**Comité de Expertos en Transporte de Mercaderías
Peligrosas y en el Sistema Mundialmente Armonizado
de Clasificación y Etiquetado de Productos Químicos**

**Informe del Comité de Expertos en Transporte de
Mercaderías Peligrosas y en el Sistema Mundialmente
Armonizado de Clasificación y Etiquetado de Productos
Químicos sobre su cuarto período de sesiones**

Adición

**Enmiendas a la cuarta edición revisada de las
Recomendaciones Relativas al Transporte de
Mercancías Peligrosas, Manual de Pruebas y
Criterios (ST/SG/AC.10/11/Rev.4)**

8. Página 18, Figura A7.1

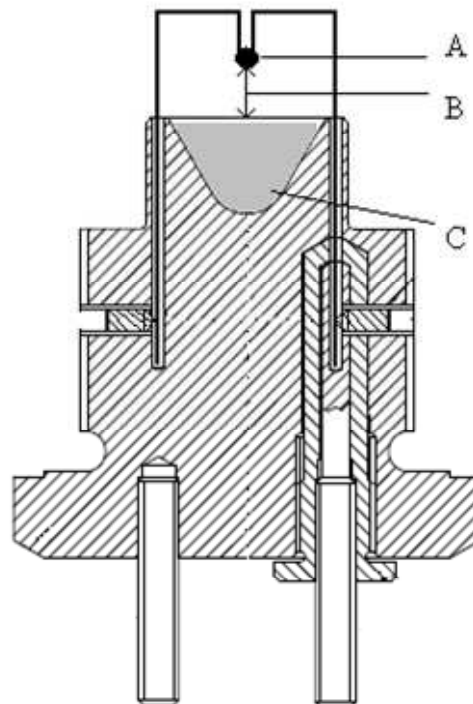
Sustitúyase la figura A7.1 por la siguiente:

- A) Cabeza de encendido
B) Distancia de 10 mm
C) Sustancia sometida a prueba

9. Página 19, Figura A7.2

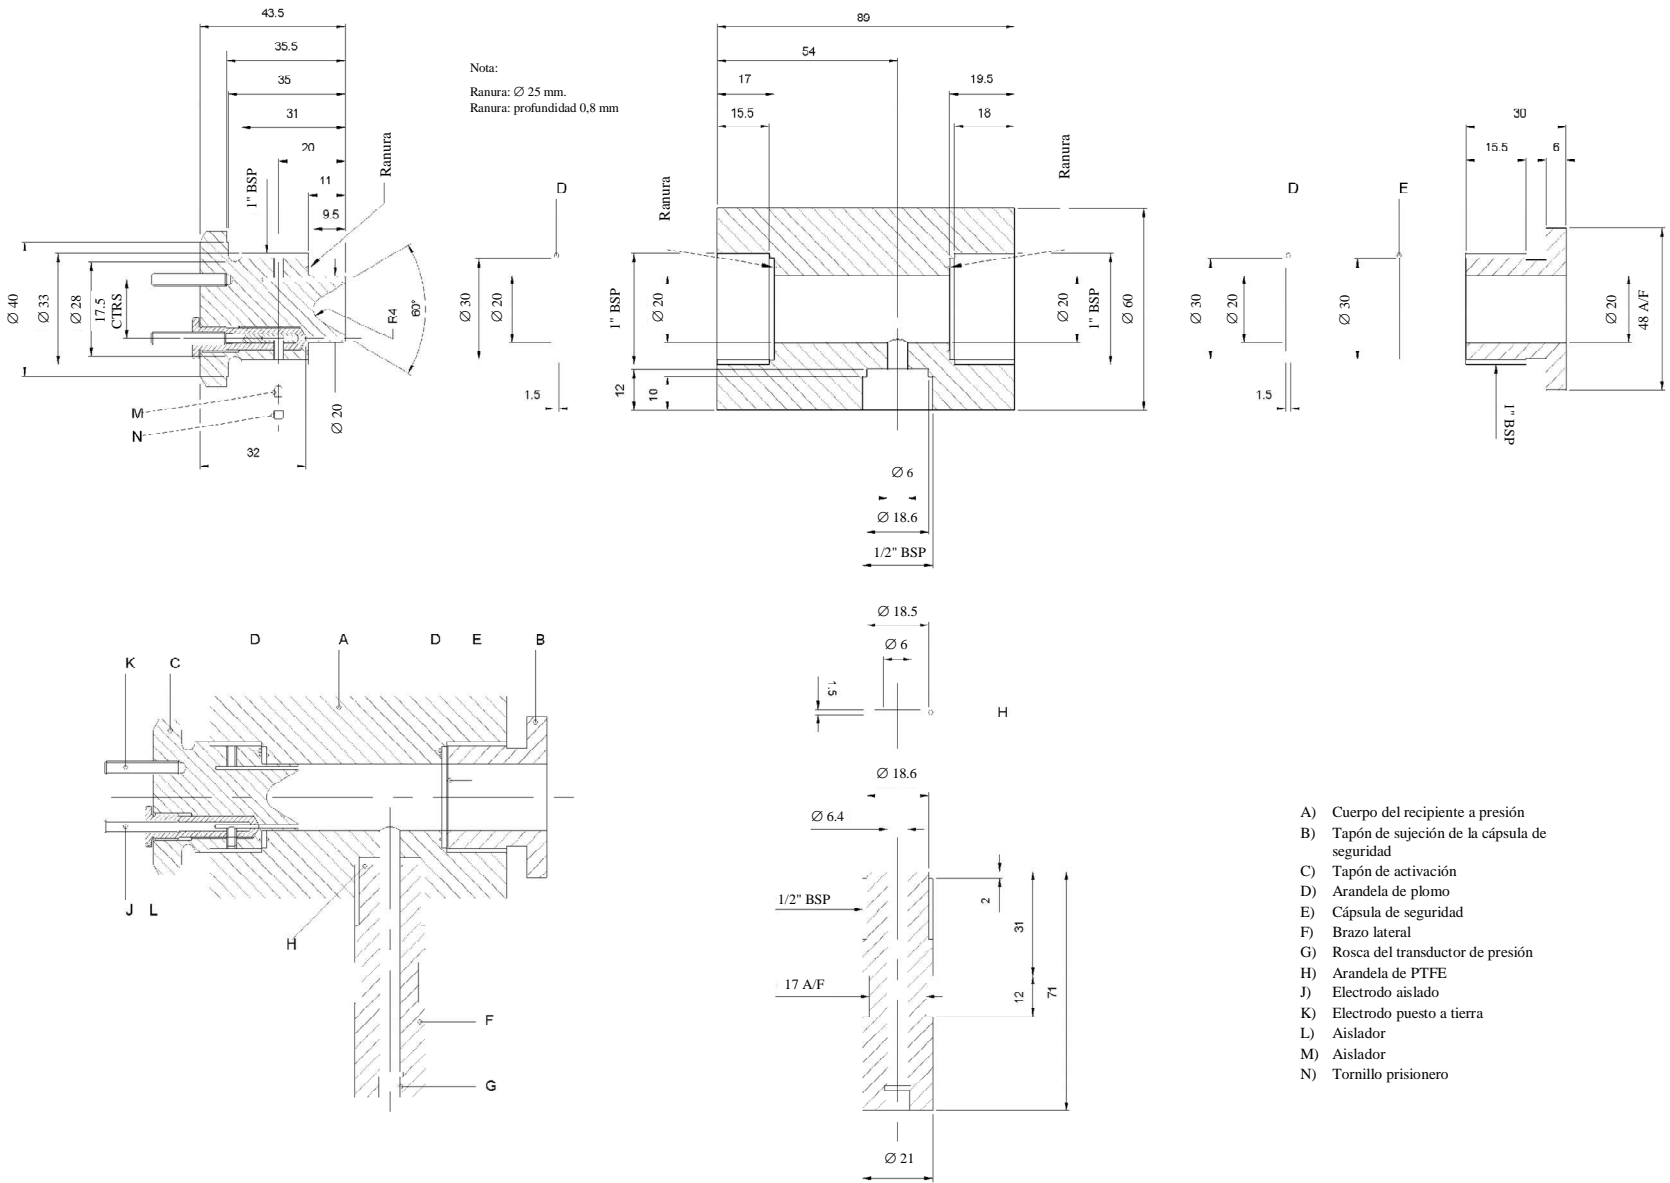
Sustitúyase la figura A7.2 por la siguiente:

- A) Cuerpo del recipiente a presión
- B) Tapón de sujeción de la cápsula de seguridad
- C) Tapón de activación
- D) Arandela de plomo
- E) Cápsula de seguridad
- F) Brazo lateral
- G) Rosca del transductor de presión
- H) Arandela de PTFE
- J) Electrodo aislado
- K) Electrodo puesto a tierra
- L) Aislador
- M) Aislador
- N) Tornillo prisionero

10. Página 20, Figura A7.3

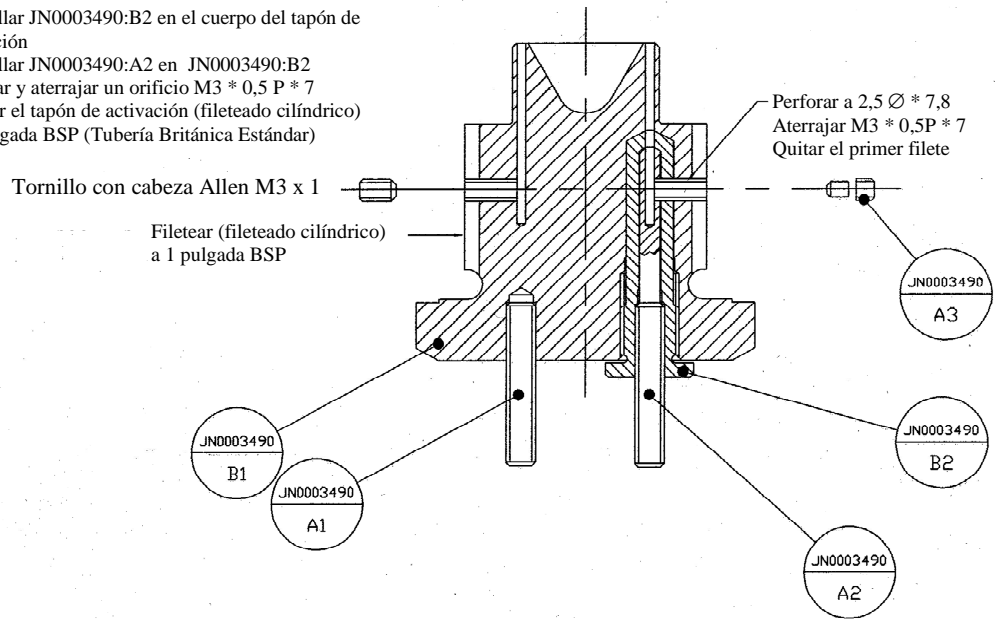
Sustitúyase la figura A7.3 por la siguiente:

1. Atornillar JN0003490:B2 en el cuerpo del tapón de activación
2. Atornillar JN0003490:A2 en JN0003490:B2
3. Perforar y atornillar un orificio M3 * 0,5 P * 7
4. Filetear el tapón de activación (fileteado cilíndrico) a 1 pulgada BSP (Tubería Británica Estándar)

11. Página 21, Figura A7.4

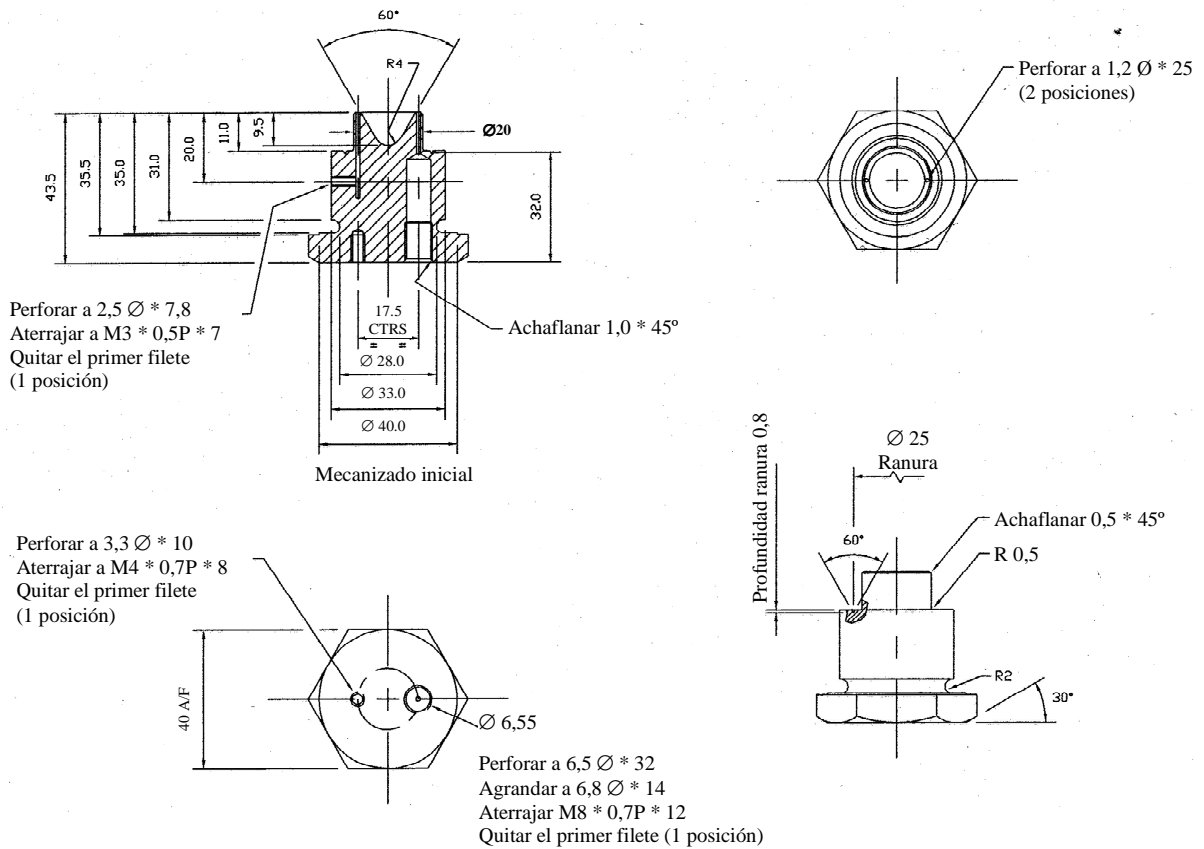
Sustitúyase la figura A7.4 por la siguiente:

12. Página 22, Figura A7.5

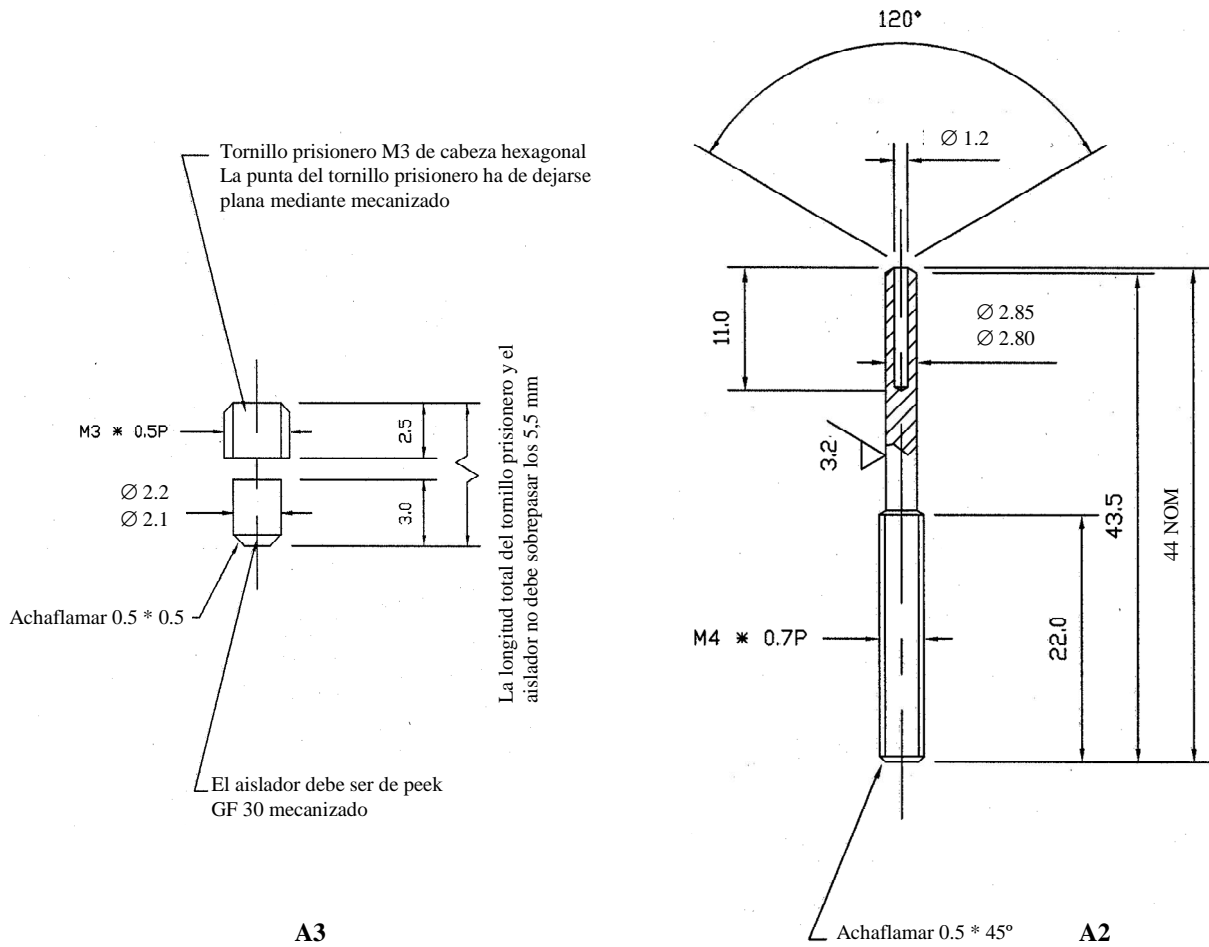
Sustitúyase la figura A7.5 por la siguiente:

13. Página 23, Figura A7.6

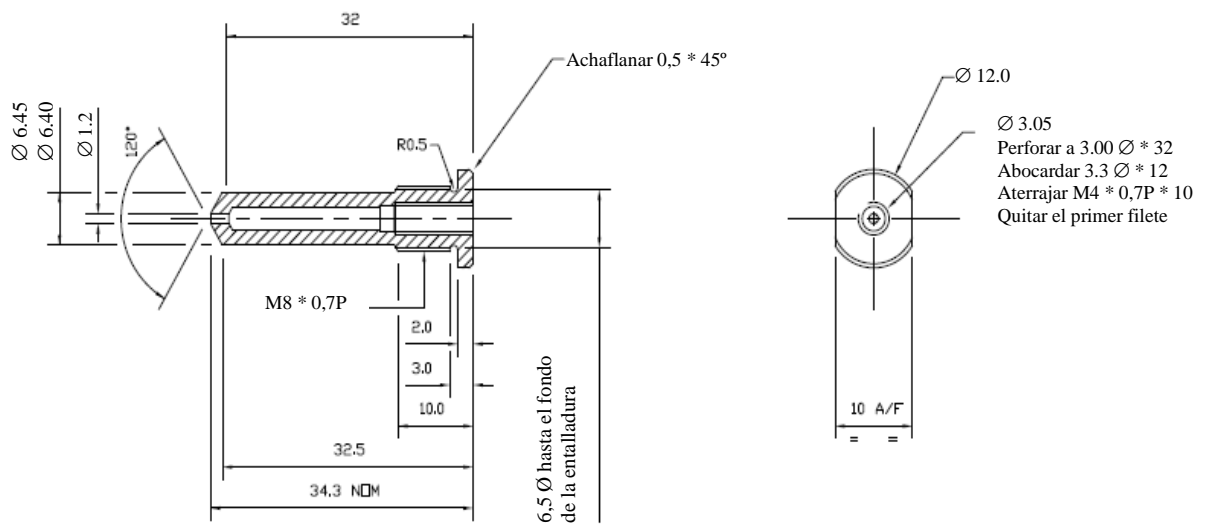
Sustitúyase la figura A7.6 por la siguiente:

14. Página 23, Figura A7.7

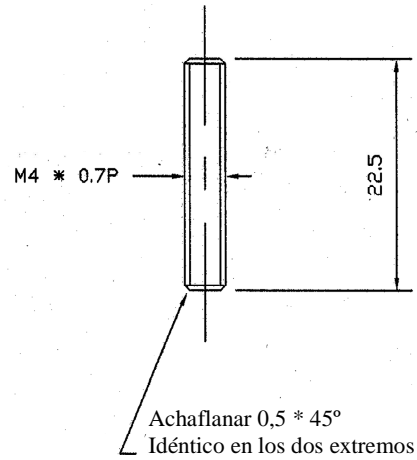
Sustitúyase la figura A7.7 por la siguiente:

Figura A7.8: Cono colocado en el tapón

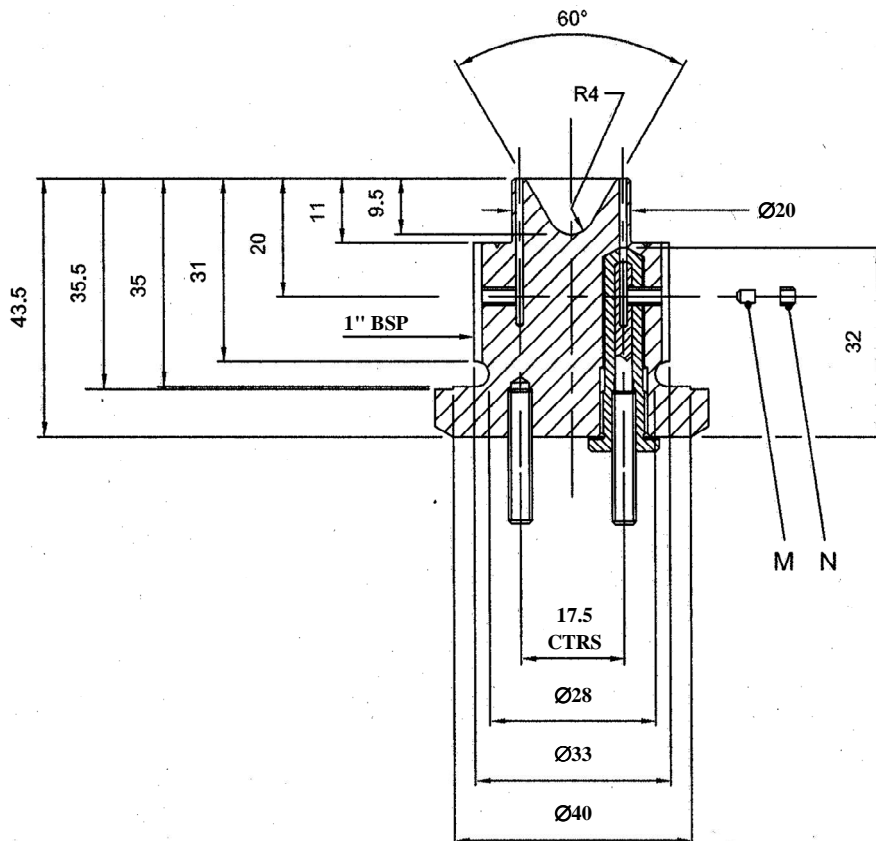
15. Página 24, delante de la actual Figura A7.8

Añádase como nueva figura A7.8 la siguiente:
